ORD. N° _____ / 09

MAT.: Responde.

**CONSOLIDADO DE OBSERVACIONES
DEL MUNICIPIO DE PUENTE ALTO A LA
"MEMORIA EXPLICATIVA Y TEXTO RESOLUTIVO
(ORDENANZA)
MODIFICACION PRMS 100, DIC. 2008"**

Conforme a lo solicitado en la Circular N°37 del 09/12/2008, a continuación se detallan las distintas observaciones efectuadas por el municipio de Puente Alto a la Modificación PRMS 100, Actualización Zonas de Extensión Urbana y Reconversión Industrial, Región Metropolitana.

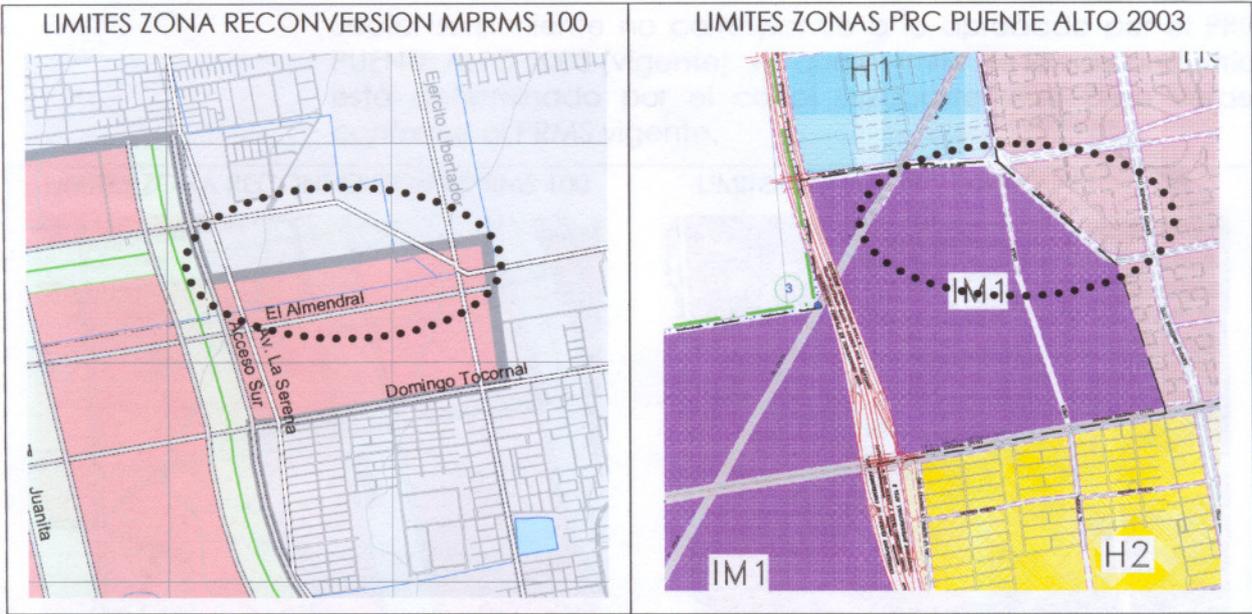
- **Página 64:** Se solicita identificar las vías que se propone arborizar, además de indicar con claridad que considera esta arborización, ¿sólo plantación o plantación y mantención?, ¿se revisaron los perfiles y su factibilidad de ejecución?

¿El círculo que indica parque público está identificando al parque La Cañamera?

¿Está considerada la arborización o forestación de los cerros islas existentes?

▪ PLANO ZONIFICACION, SECTOR D:

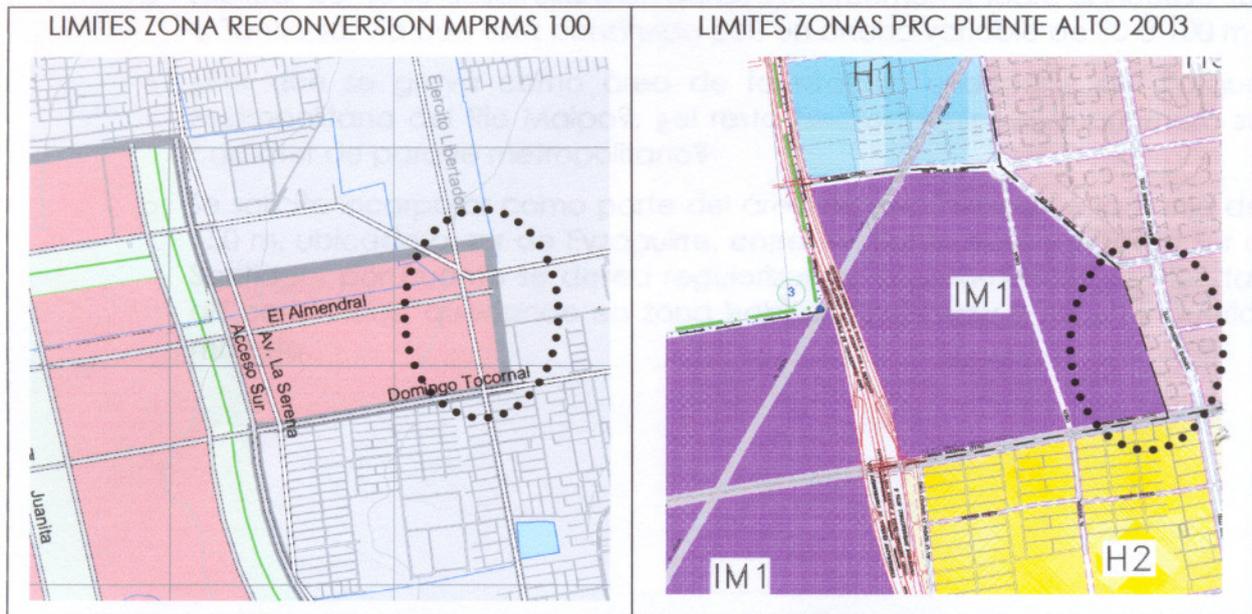
- Existen errores en la graficación de los límites de la zona de reconversión, siendo:
 - Sector norte no corresponden, ya que según el PRC PUENTE ALTO 2003 (vigente), el límite de la zona industrial molesta corresponde a la Av. San Carlos y no una línea perpendicular al Acceso Sur.

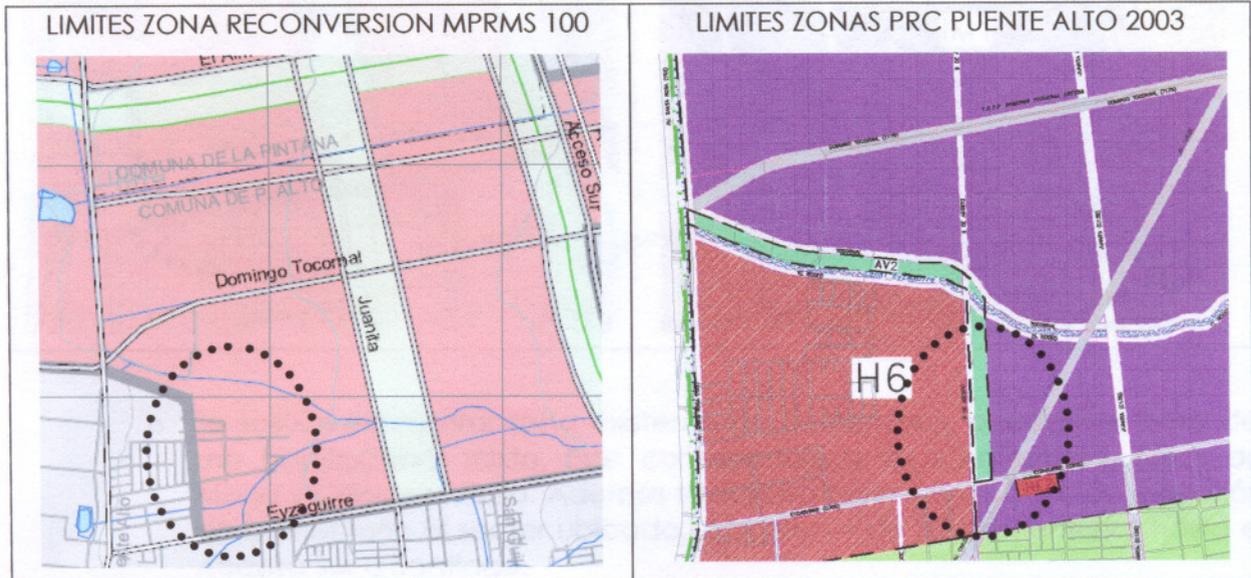
- Sector oriente tampoco corresponde a lo aprobado por el PRC PUENTE ALTO 2003 (vigente), donde el límite de la zona industrial molesta está distante de la Av. Ejército Libertador aprox. 100 m. hacia el poniente.

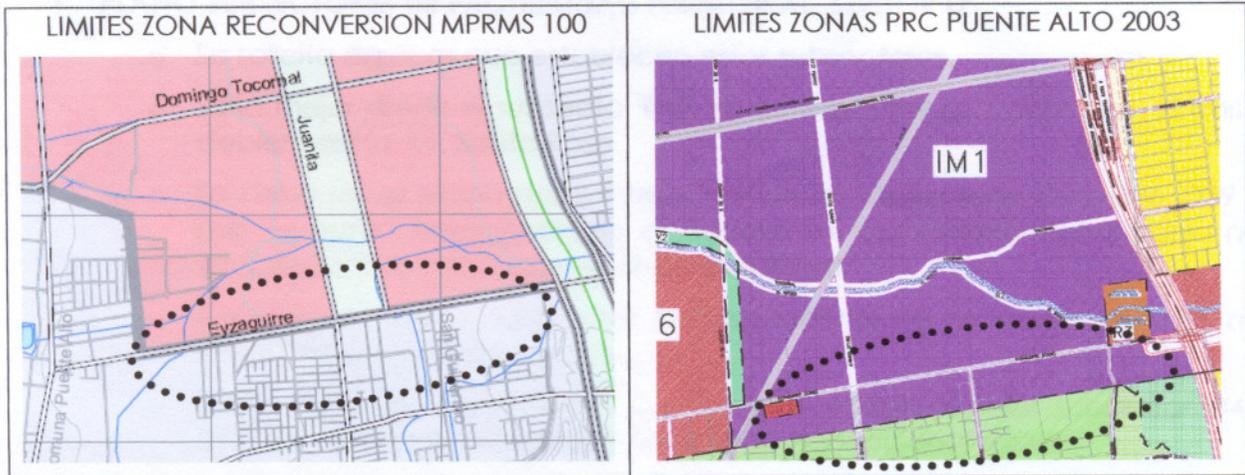
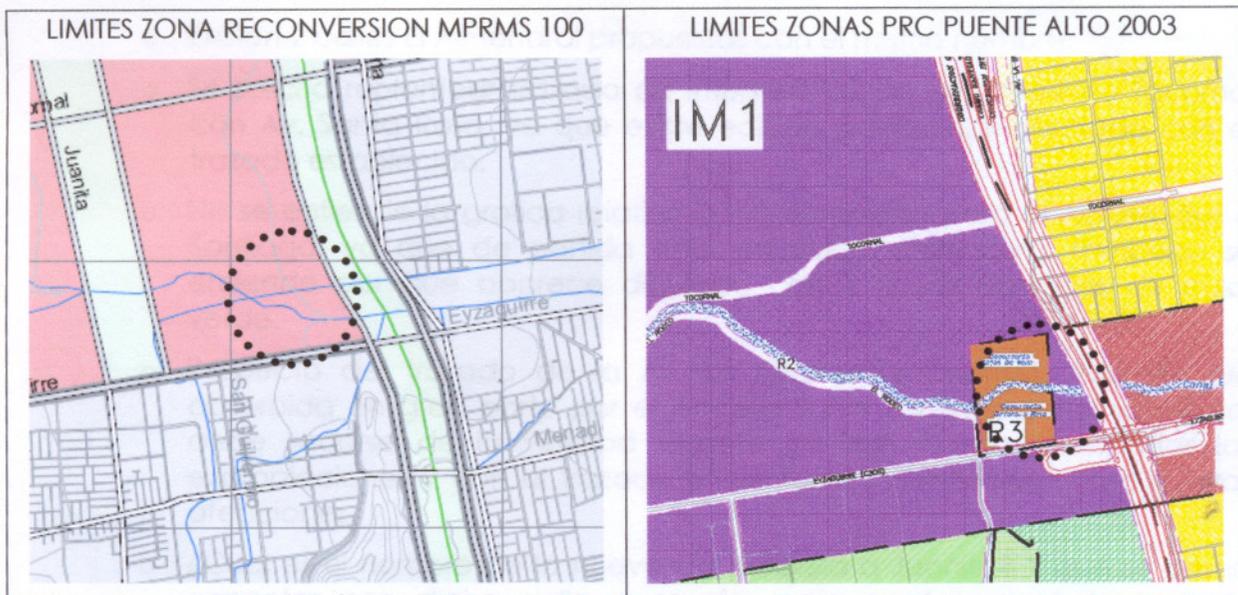
- Sector surponiente no corresponde a lo aprobado por el PRC PUENTE ALTO 2003 (vigente), ya que el límite de la zona industrial está determinado por el canal Eyzaguirre y su área verde, conforme al PRMS vigente.

- o Explicar cómo se desarrollará un parque intercomunal sobre el Acceso Sur a Santiago, vía que está construida con un ancho variable de 80 a 100 m.
- o ¿Por qué se grava como área de forestación una parte del Parque Metropolitano del Río Maipo?, ¿el resto (sector poniente) mantendrá su carácter de parque metropolitano?
- o Se solicita incorporar como parte del área de reconversión a la franja de 150 m. ubicada al sur de Eyzaguirre, entre Av. Santa Rosa y Acceso Sur a Santiago, por cuanto se desea regularizar los equipamientos y viviendas allí construidos, quedando en zona habitacional mixta y no en industrial molesta.
